Si allegano le Osservazioni relative alla proprietà Signorelli e Patone in Comune di Treviglio  
Avv. Simona Della Casa

**Riferimento: RIQUALIFICAZIONE A 380 KV DELL'ELETTRODOTTO  
AEREO "CASSANO - RIC. OVEST BRESCIA" NELLA TRATTA  
COMPRESA TRA LE CITTA' DI CASSANO D'ADDA E CHIARI ED  
OPERE CONNESSE**

**AVVIO PROCEDIMENTO PER L'AUTORIZZAZIONE ALLA  
COSTRUZIONE ED ALL'ESERCIZIO DELL'ELETTRODOTTO  
PUBBLICATO NELL'ALBO PRETORIO DEL COMUNE DI TREVIGLIO  
IN DATA 23 GIUGNO 2014**

**OSSERVAZIONI**

TIPOLOGIA DELL'ELABORATO	CODIFICA DELL'ELABORATO	
Planimetria catastale	DEBR11002CRX00210	
PROGETTO	TITOLO

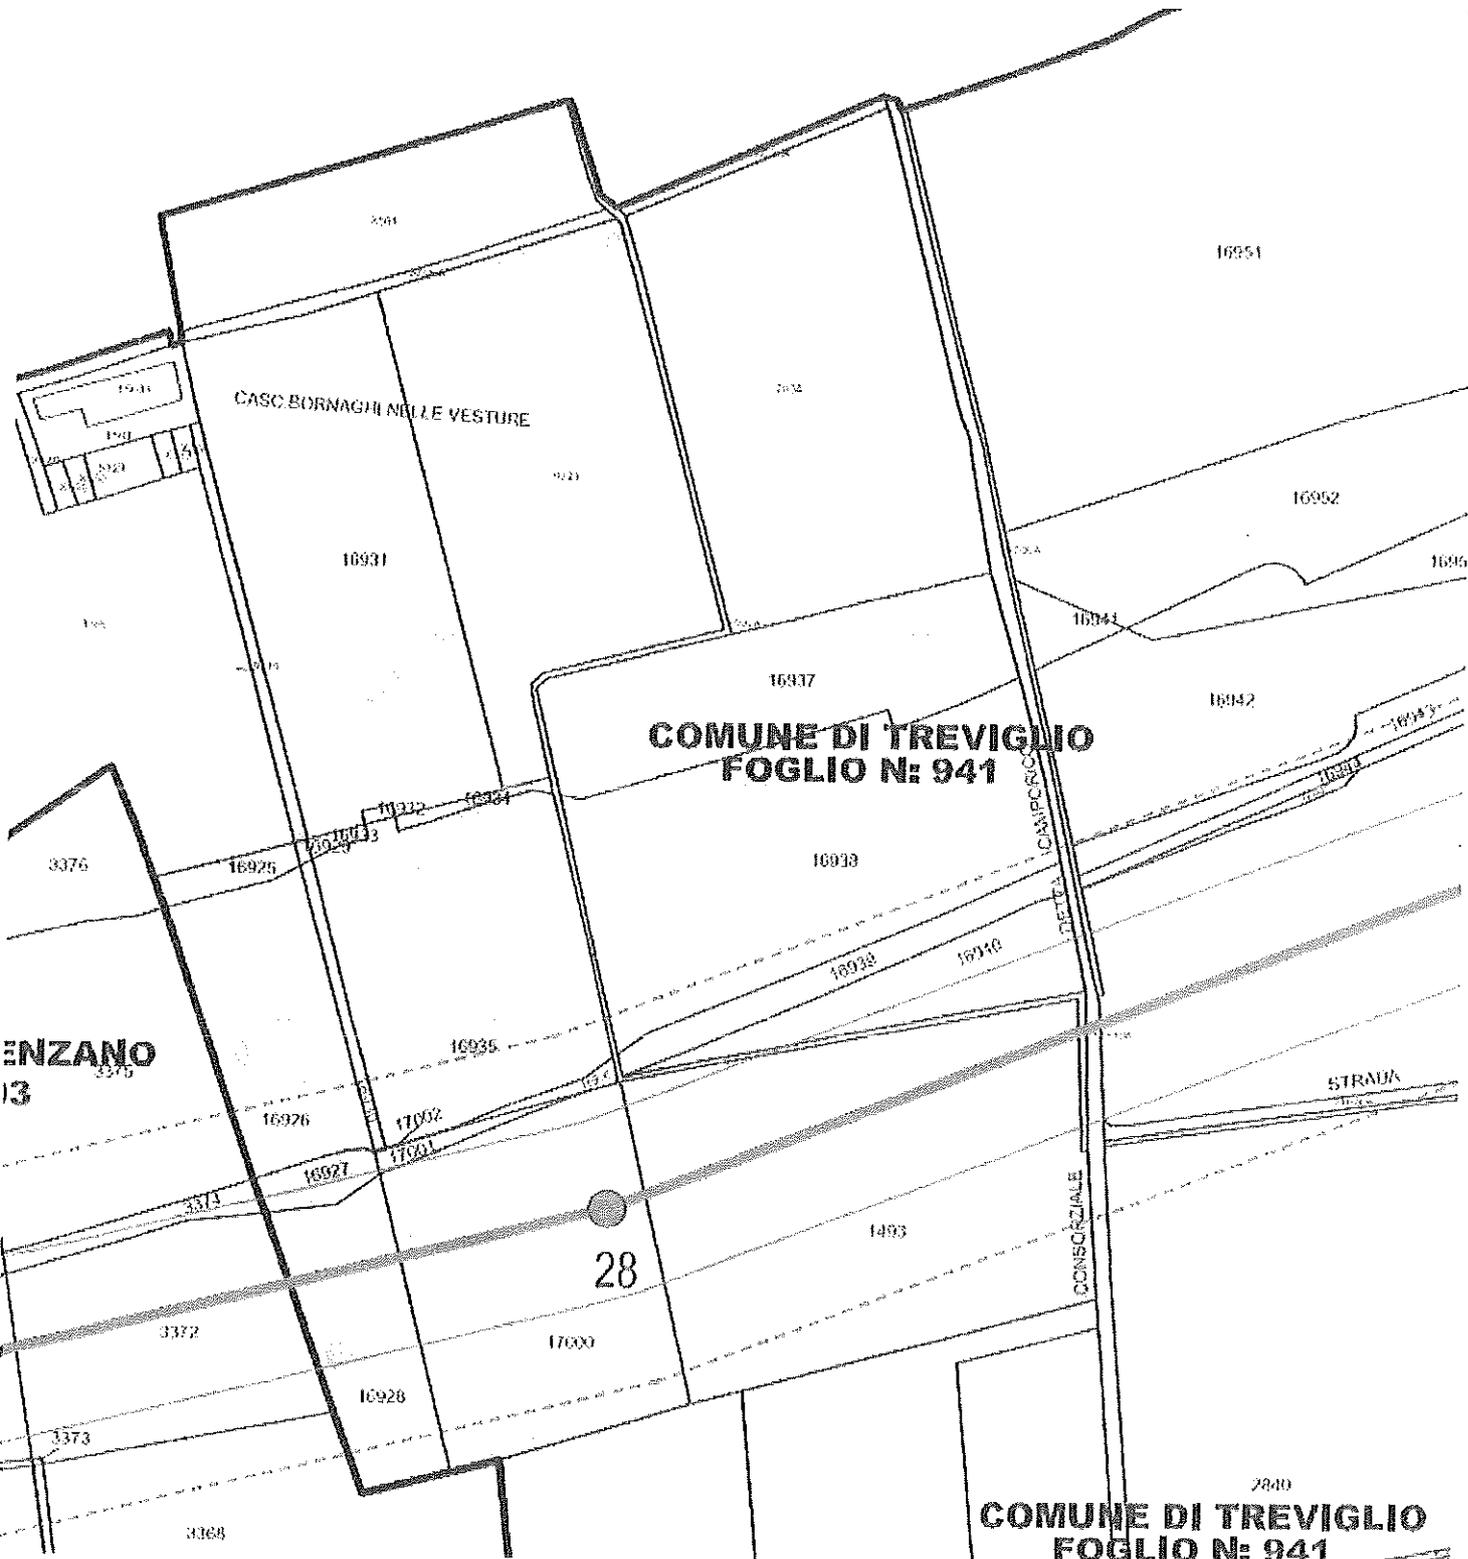
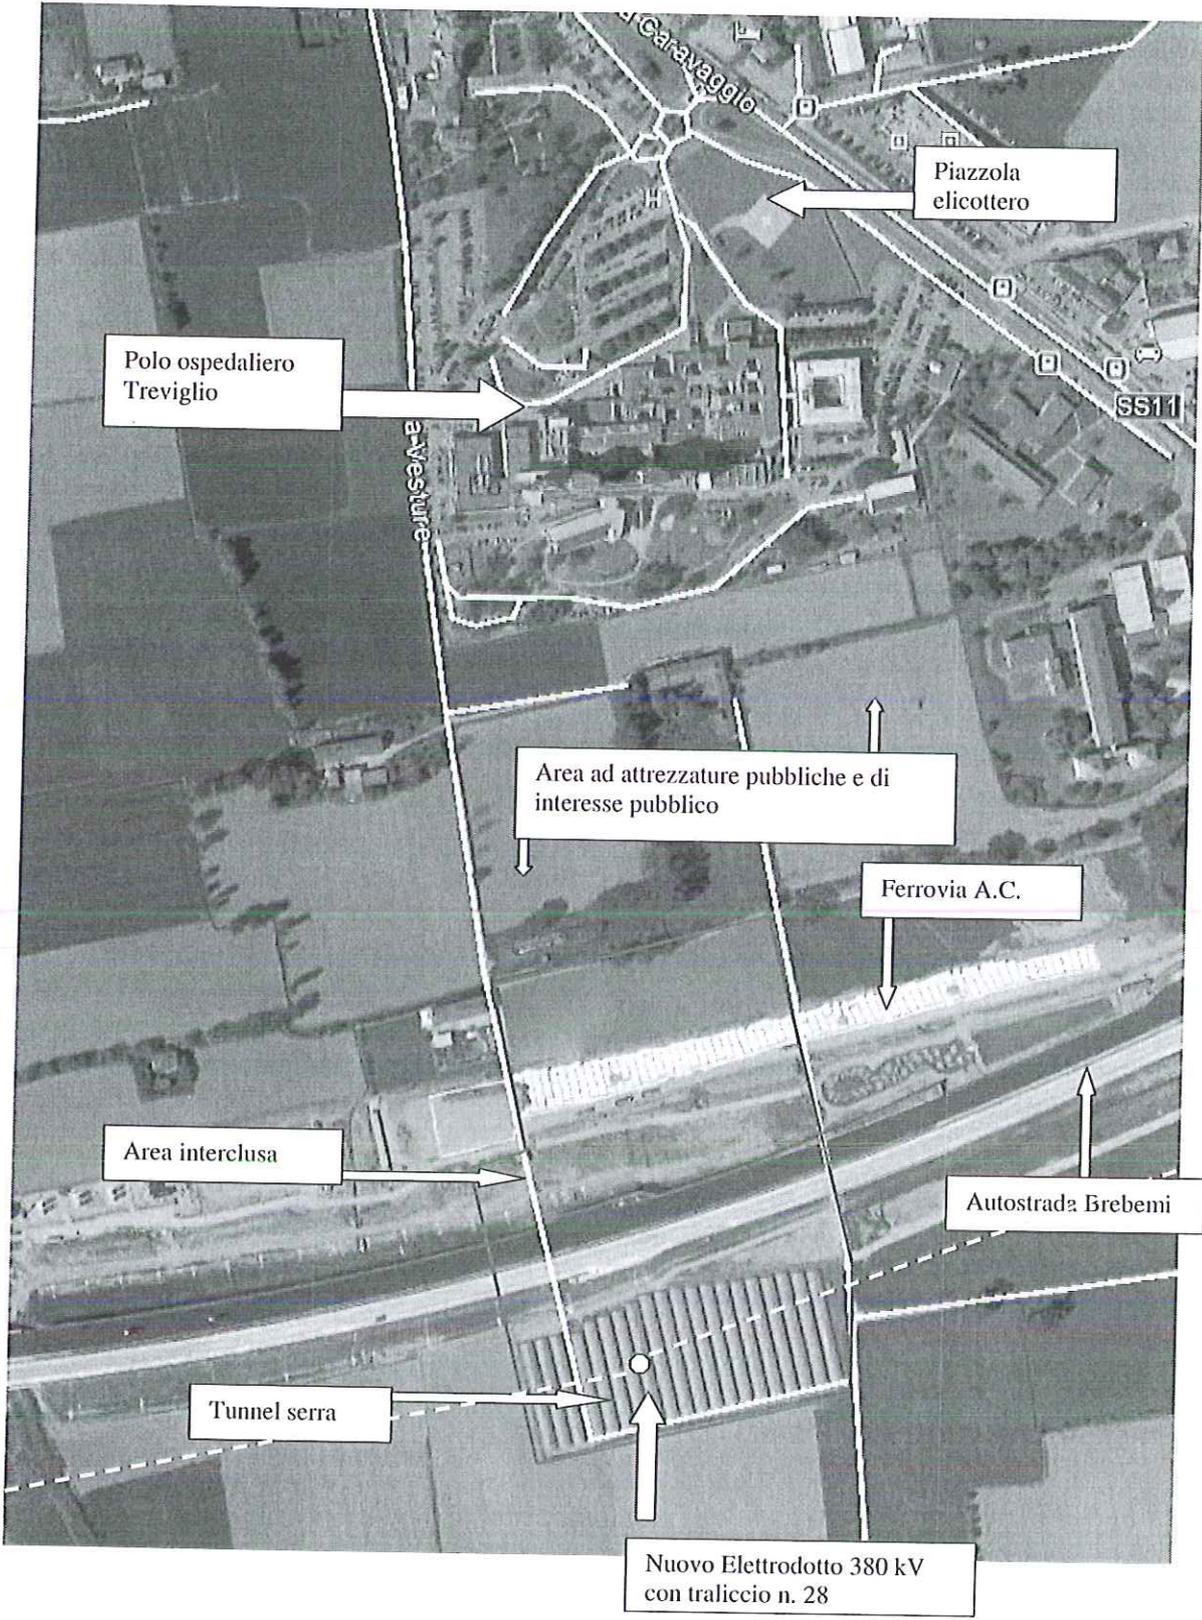
Dall'esame dei documenti tecnici e in particolare dagli Elaborati **DEBR11002CRX00205** – Piano tecnico delle opere – Parte prima – COROGRAFIA CON INTERVENTI PREVISTI e dell'elaborato **DEBR11002CRX00210** – DOCUMENTAZIONE CATASTALE AI FINI DELL'APPOSIZIONE DEL VINCOLO PREORDINATO ALL'ASSERVIMENTO COATTIVO – PLANIMETRIA CATASTALE, che in copia a stralcio si allegano (**All. 1 e All. 2**), si evince che la nuova linea a 380 kV attraversa la porzione territoriale posta a sud del Comune di Treviglio e percorre, in direzione Chiari, le aree intercluse poste tra le due nuove infrastrutture in corso di costruzione e ultimazione, l'Autostrada BREBEMI e la ferrovia AV, fino al traliccio n. 26.

Nella tratta successiva, attraversa l'autostrada passandovi sopra e la percorre al suo fianco sud fino al traliccio n. 30, da lì in avanti si sdoppia e attraversa di nuovo l'autostrada e la ferrovia per proseguire così al fianco nord di quest'ultima.

La proprietà Signorelli (**indicata con la campitura rosa a strisce negli all. 1 e 2**) è gravemente interessata dalla nuova linea elettrica in tutti i mappali posti a sud dell'autostrada Brebemi, sui quali sono state realizzate idonee strutture a Tunnel Serra, per la coltivazione di ortaggi da IV gamma (**All. 3 Foto aerea**).

In questa tratta è prevista anche l'installazione del traliccio n. 28, in ambito, peraltro, attualmente incompatibile sotto il profilo urbanistico, essendo classificato dal vigente PGT del comune di Treviglio, area agricola

**Ora, l'attività dell'Azienda Orticola Signorelli Massimo, che nei terreni interessati alla costruzione del nuovo elettrodotto da 380 kV, ossia nei mappali n. 16928, 17000, 1493 e 16940 (All. 2), consiste nella coltivazione di Ortive da foglia a ciclo breve per la IV gamma in coltura protetta, e si svolge durante tutto l'anno, anche mediante l'apporto di manodopera da parte di operai agricoli, necessita della permanenza del personale, all'interno delle serre legittimamente realizzate e insediate nei terreni agricoli da diversi anni, si svolge e deve forzatamente svolgersi per la tipologia della coltura descritta e della metodologia di coltivazione utilizzata, per un periodo sempre largamente superiore alle 4 ore giornaliere, per la maggior parte dell'anno, pertanto incompatibile con il collocamento dell'elettrodotto, se non in violazione delle citate disposizioni del D.M. 29/05/2008, quantomeno per l'intera porzione della fascia di rispetto.**

Per tutto quanto sopraddetto, in riferimento alle Osservazioni presentate, si sottopone a Terna Rete Italia la seguente proposta di variante al tracciato della linea 380 kV, nella tratta di interesse **(All. 5)**:

**il proseguimento della tratta nell'area interclusa, ovvero dal traliccio 26 fino all'altezza del traliccio 29, all'interno dell'area interclusa, per poi deviare a sud dell'autostrada come da progetto.**
